MINISTERIO PARA LA TRANSICIÓN ECOLÓGICA Y EL RETO DEMOGRÁFICO

11627 *Resolución de 27 de mayo de 2025, de la Dirección General de Calidad y Evaluación Ambiental, por la que se formula declaración de impacto ambiental del proyecto «Parque eólico Mazo, de 62 MW de potencia instalada, y su infraestructura de evacuación, en la provincia de Burgos».*

“PARQUE EÓLICO MAZO DE 62 MW DE POTENCIA INSTALADA, Y SU INFRAESTRUCTURA DE EVACUACIÓN, EN LA PROVINCIA DE BURGOS”.

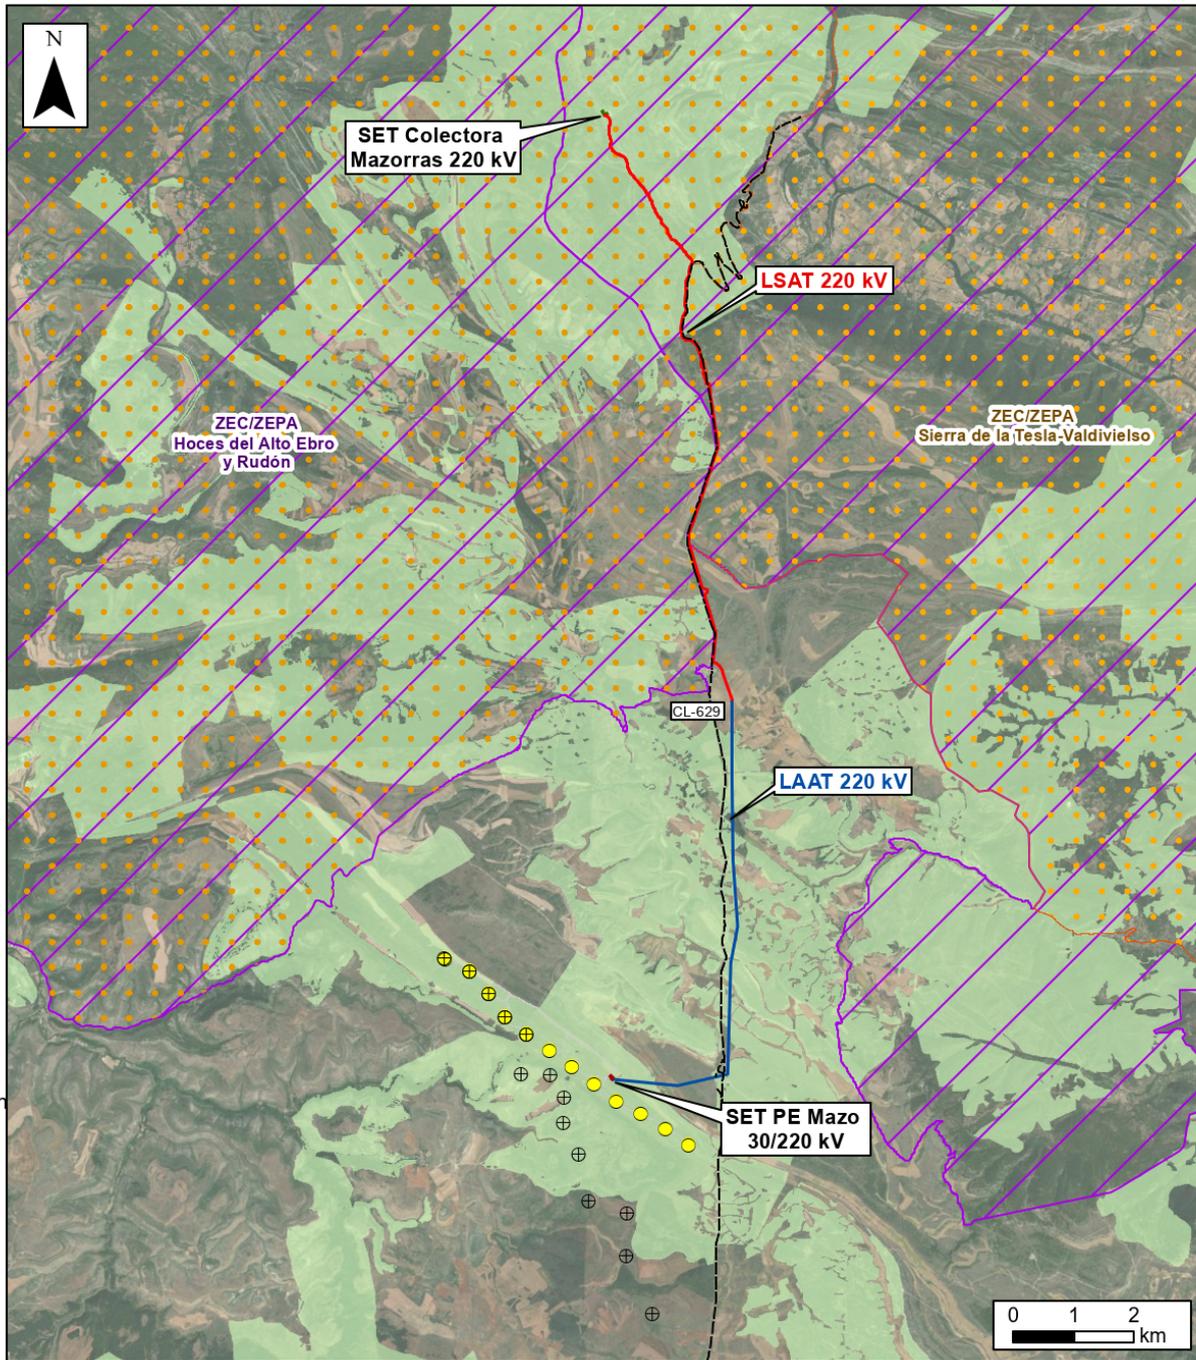
– Se aprecian impactos significativos adversos sobre la fauna, en concreto, las aves rapaces planeadoras y quirópteros, especialmente, durante la fase de explotación, por un elevado riesgo de mortalidad de individuos por colisión con los aerogeneradores y la línea eléctrica de evacuación. La información sobre aves y quirópteros que obra en el expediente reúne indicios suficientes de la importancia de la zona de implantación para especies amenazadas en peligro de extinción, como el sisón común y el milano real, y para especies que albergan una elevada accidentalidad con parques eólicos existentes y cuyas poblaciones se encuentran en declive en la provincia de Burgos, como es el caso del buitre leonado. Estos efectos se agravarían, atendiendo al carácter sinérgico de este impacto por la proximidad de otros parques eólicos en funcionamiento, como demuestran los datos de mortalidad en parques eólicos de la zona aportados en el estudio de fauna.

– Las instalaciones se proyectan sobre terrenos que albergan Hábitats de Interés Comunitario, sin que el promotor haya adoptado medidas suficientes de prevención, como la reubicación de aerogeneradores y canalizaciones sobre terrenos de cultivo adyacentes.

– Se constata un impacto significativo sobre el estado de conservación de los espacios protegidos de la Red Natura 2000 «Hoces del Alto Ebro y Rudrón» y «Sierra de la Tesla-Valdivielso», situados a menos de 2,5 km del aerogenerador más cercano, ya que se verán afectadas especies de fauna que son elementos clave que motivaron la designación de dichos espacios como ZEPA y utilizan el área de implantación del proyecto como zona de campeo y alimentación. La Dirección General de Patrimonio Natural y Política Forestal de la Junta de Castilla y León, órgano competente en la gestión de estos espacios, no descarta la existencia de un perjuicio a la integridad de la Red Natura 2000 derivado del proyecto.

– La totalidad de aerogeneradores y parte de la infraestructura de evacuación ocupa terrenos incluidos en Montes de Utilidad Pública. Esta ocupación es considerada por la Dirección General de Patrimonio Natural y Política Forestal de la Junta de Castilla y León como incompatible con el interés público y la conservación de estos montes, que debe prevalecer sobre otros usos privativos en el dominio público forestal.

– Se aprecia un elevado riesgo de degradación del paisaje del entorno, de modo que, tanto los aerogeneradores como la línea eléctrica aérea de evacuación, serían elementos visibles desde muchos puntos del Parque Natural Hoces del Alto Ebro y Rudrón, ubicado al norte del Parque eólico Mazo.

– Las modificaciones introducidas por el promotor en el diseño del parque eólico no resuelven los efectos negativos anteriormente descritos.

En consecuencia, esta Dirección General, a la vista de la propuesta de la Subdirección General de Evaluación Ambiental, formula declaración de impacto ambiental desfavorable a la realización del proyecto «Parque Eólico Mazo de 62 MW de potencia instalada y su infraestructura de evacuación en la provincia de Burgos» al haber sido identificados posibles impactos negativos sobre el medio ambiente, para los que las medidas propuestas no son garantía suficiente de su adecuada prevención, corrección o compensación.
